OGGETTO: PIATTAFORMA INTEGRATA PER LA SELEZIONE DI RIIFIUTI NON PERICOLOSI
CON DEPOSITO CONTROLLATO CONTRADA MONTEVECCHIO IN COMUNE DI
CASACANDITELLA

OSSERVAZIONI AL V.I.A

Posizione del
mio terreno
con vitigno
DOC

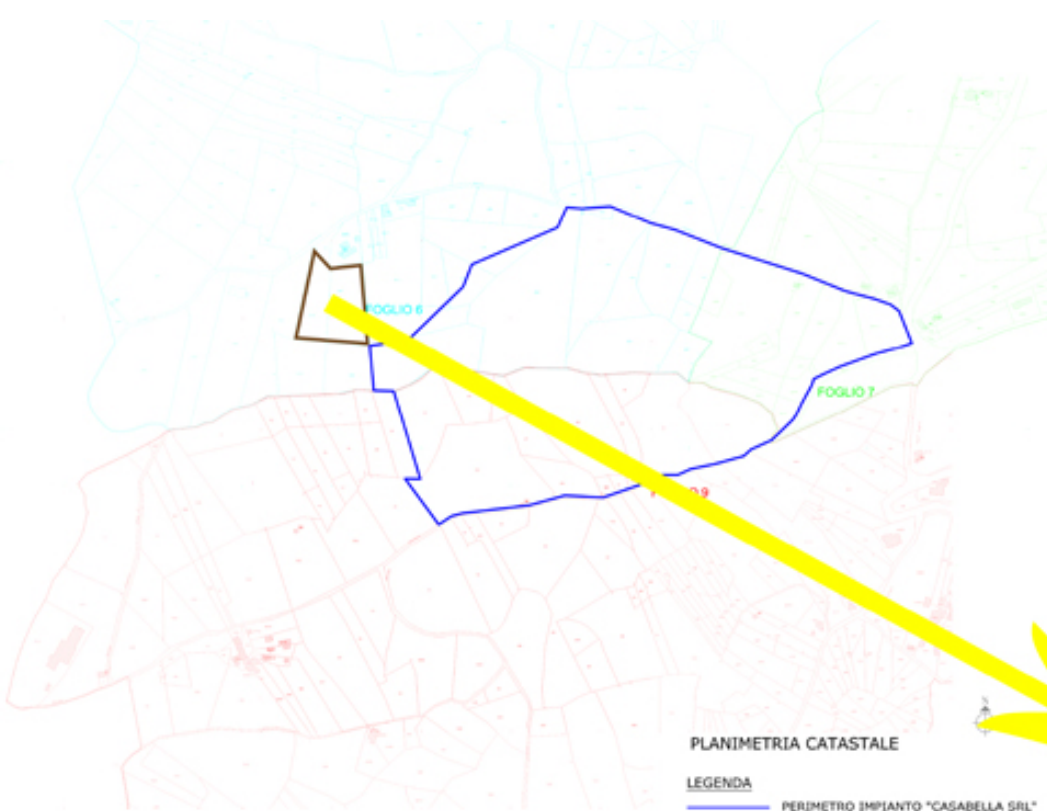
Allego alla presente viste aeree che evidenziano la mia posizione rispetto all'impianto in oggetto e l'oggettiva denominazione e attestazione dei terreni fornendo il documento ARSSA che chiarisce la classificazione del vigneto presente a “**CONFINE**” con la futura discarica.
